改善箇所説明図

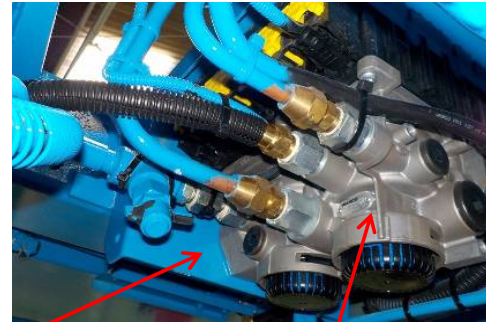
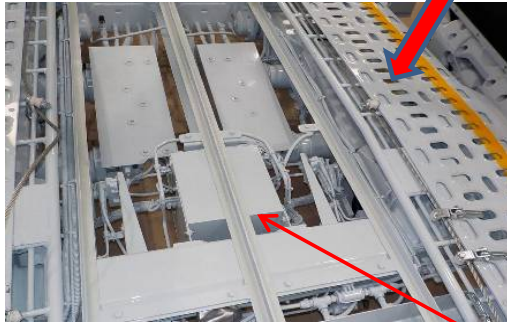
【基準不適合発生箇所】

車両運搬トレーラにおいて、EBSユニットを取り付けているブラケットの剛性が不足しているため、走行時の振動等により当該ユニットに接続しているブレーキ用エア配管の継手部に亀裂が発生することがある。そのため、そのままの状態で使用を続けると、エア漏れが発生、警告灯が点灯し、最悪の場合、制動力が低下するおそれがある。

全車両、EBSユニット取付のブラケットを対策品に交換する。

改善実施済車両には、左側面前部に対策済みNo.4644のステッカーを貼付する。
